三亚海棠湾HT07-05-06地块项目建筑设计方案优化的 批前公示

规划变更调整内容

下沉庭院调整说明

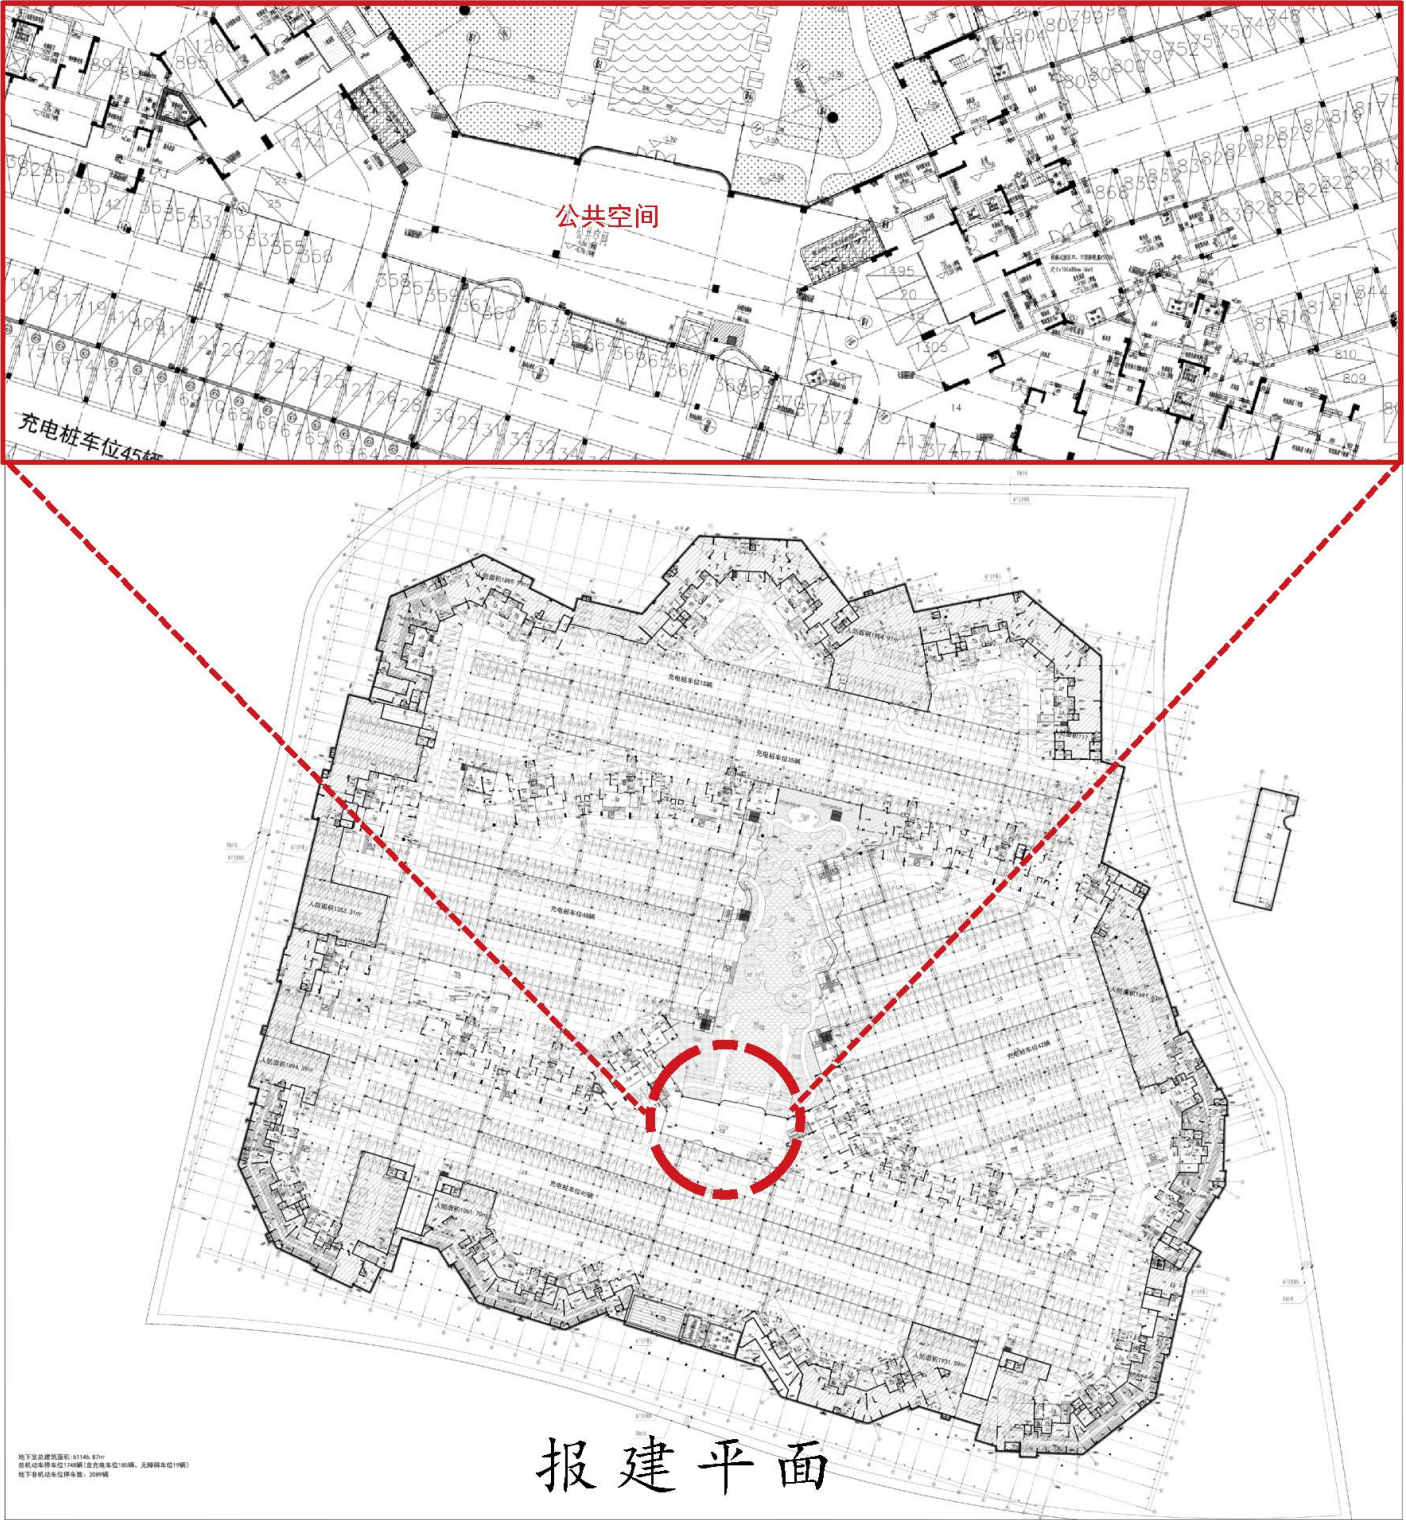
下沉庭院布置优化，优化水景布置与路径关系。

13#15#16#立面调整说明

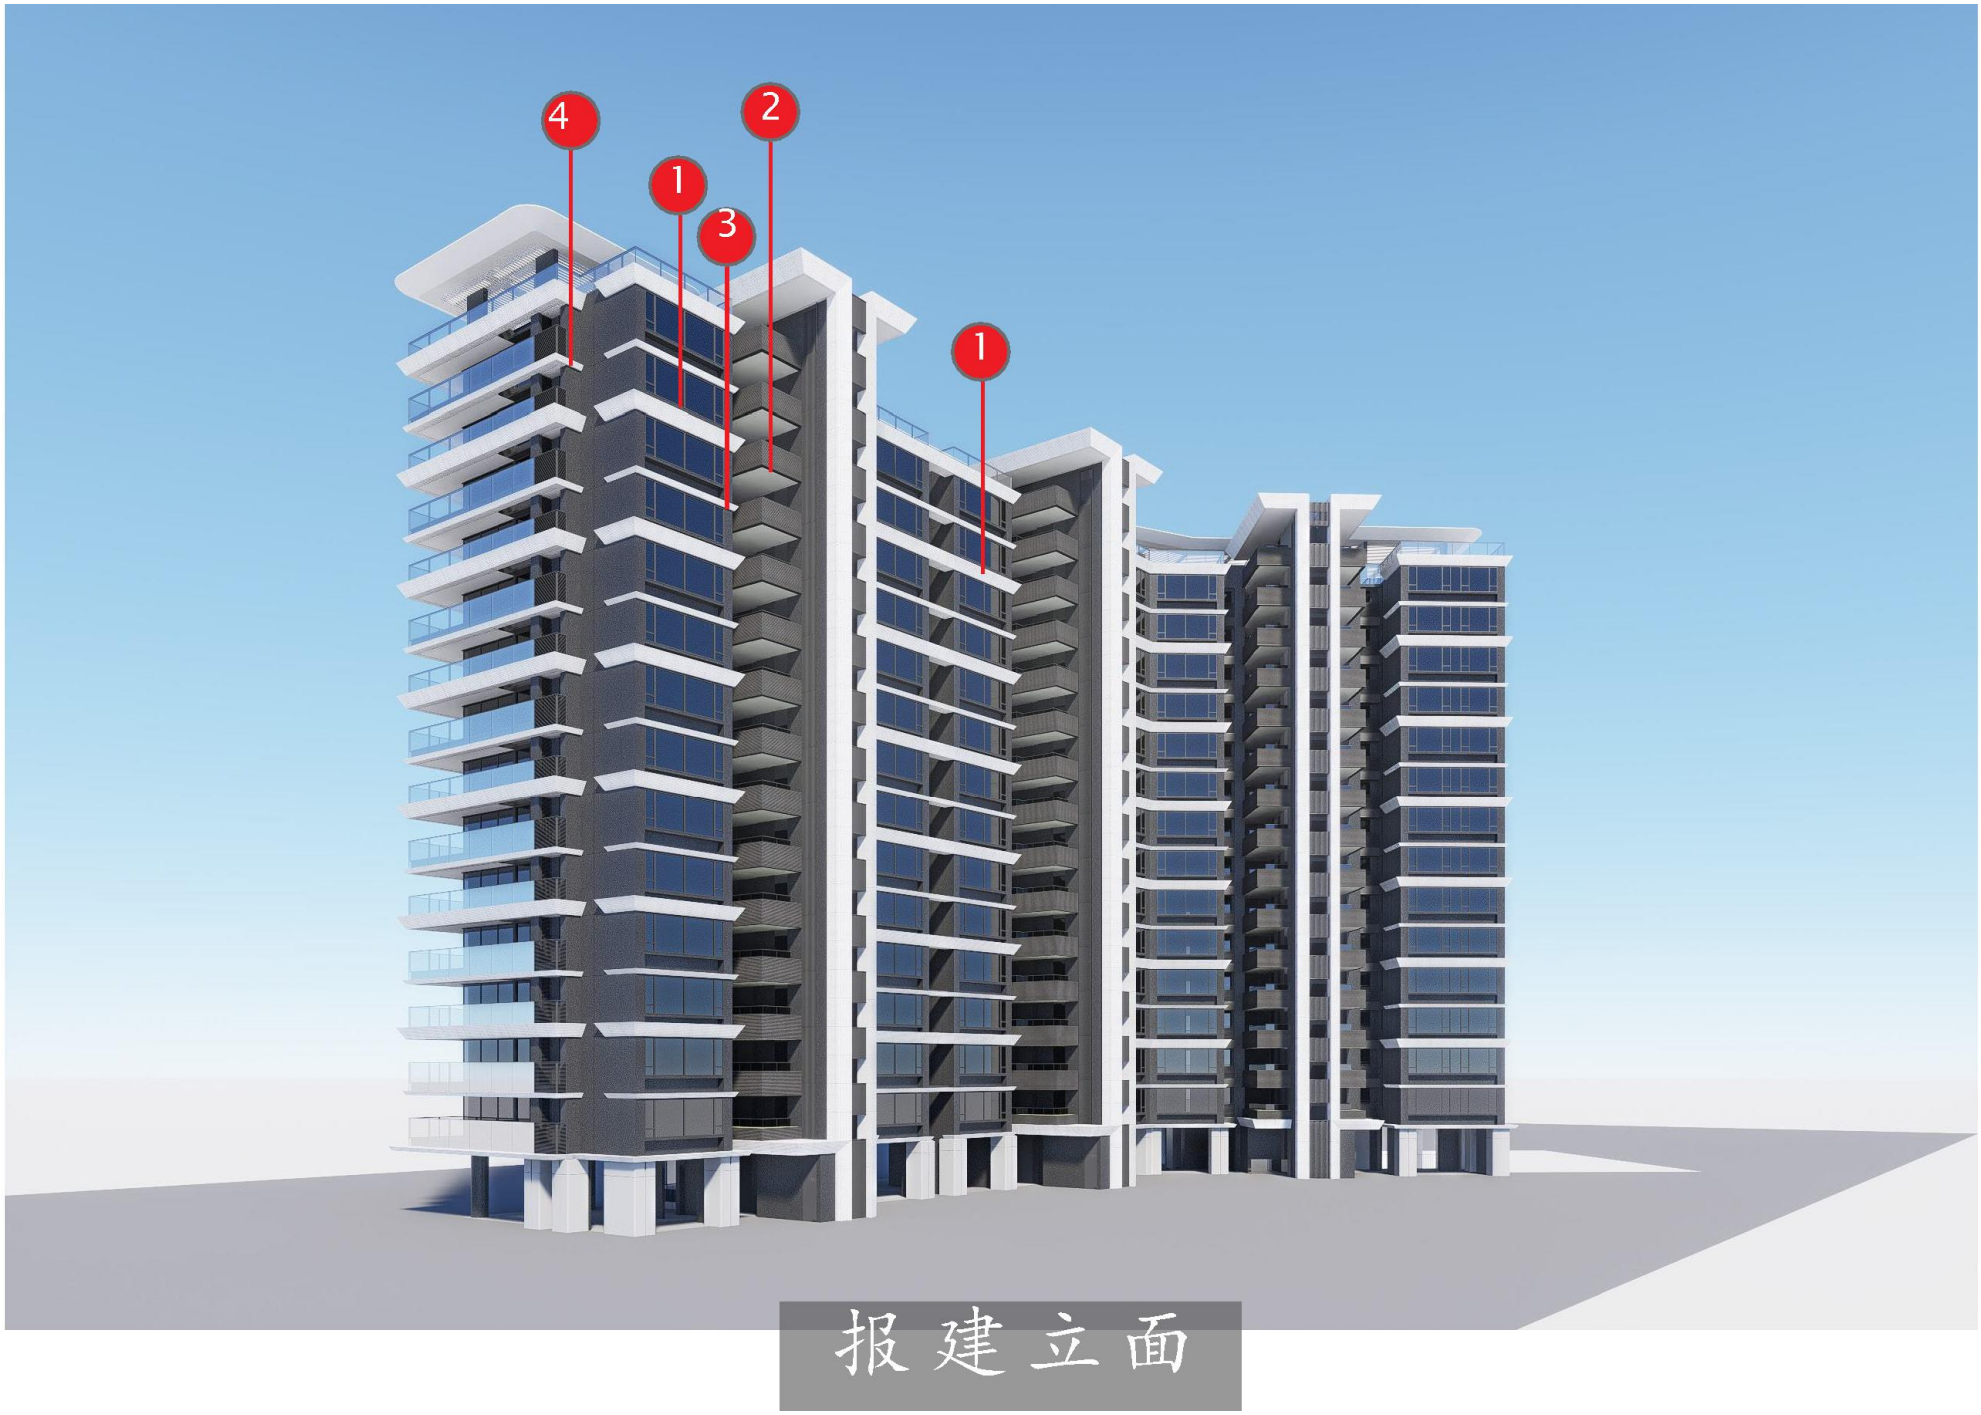
- 1.山墙面此处有凹凸，通过增加竖向线条来规整形体关系
- 2.端户飘窗外侧统一为小线条，整体视觉效果更加简洁
- 3.核心筒花池外侧统一改为大线条和竖向线条交接，整体视觉效果更加简洁
- 4.中间户飘窗外侧大线条改为宽窄变化效果，适当提升立面的丰富性
- 5.屋顶构架统一高度，整体性加强
- 6.统一改为小线条，整体更加简洁

7#楼立面调整说明(8#9#10#11#12#楼参)

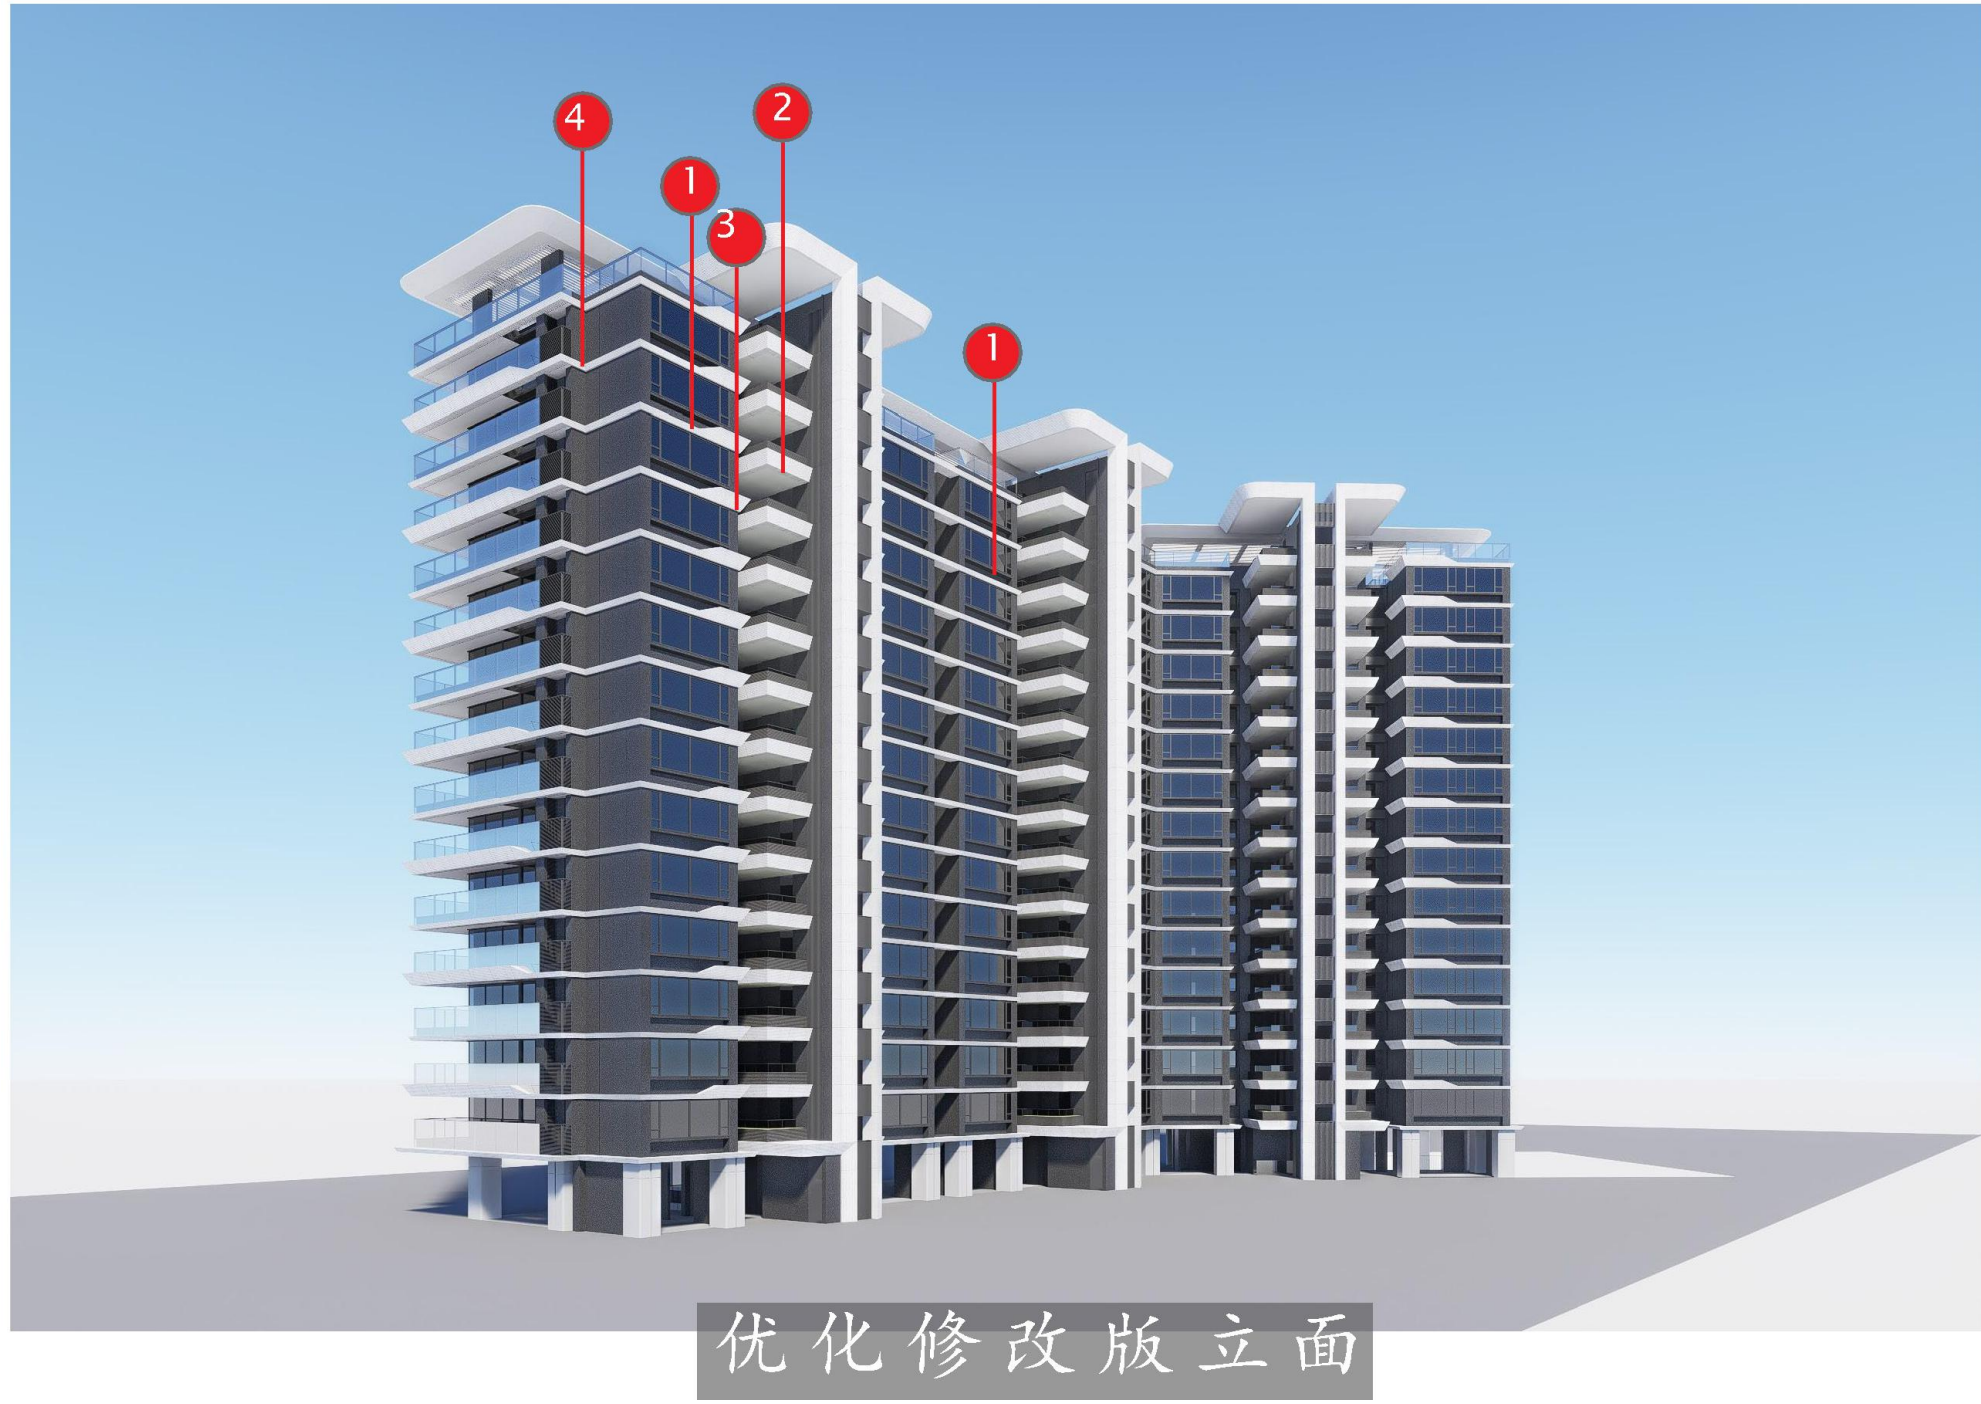
- 1.北立面大小线条统一改为小线条，整体更加简洁
- 2.核心筒花池外侧统一为大线条，强化水平舒展效果
- 3.小线条和核心筒交接部位结合渐变改为大线条，进一步强化水平舒展效果
- 4.山墙面线条改为连续效果，增强水平舒展的感受
